NOUVEL ELEMENT DE CHAUFFE**Description**

La modification concerne tous les modèles 45 cm et 60 cm.

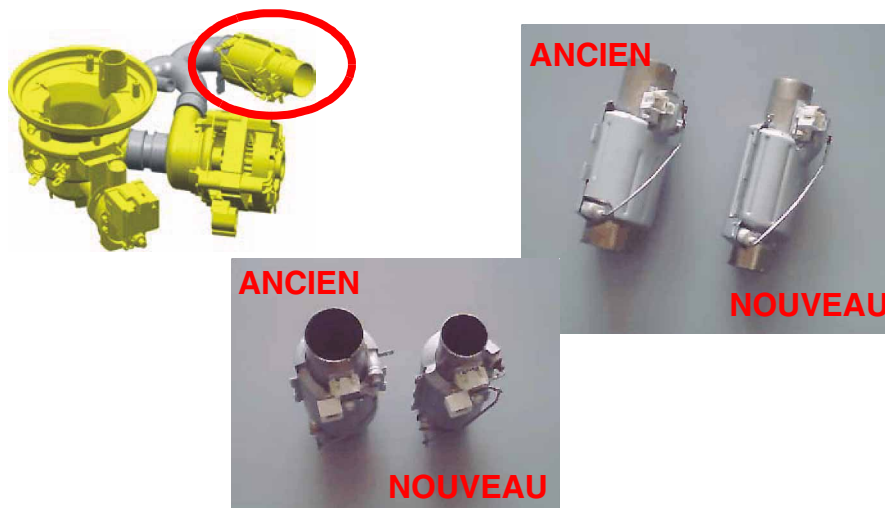
A partir du N° de série 424 ... (Juin '04) un nouvel élément de chauffe est progressivement introduit dans tous les lave-vaisselle. Le nouvel élément de chauffe est plus mince que l'actuel, afin de faciliter l'accessibilité. Les performances restent inchangées.

Maintenant, pour tous ces modèles, un nouveau tuyau souple Y et un collecteur externe sont également livrés en tant que pièces détachées:

Les nouvelles pièces ne sont pas interchangeables individuellement avec les anciennes utilisées dans les appareils avant la modification.
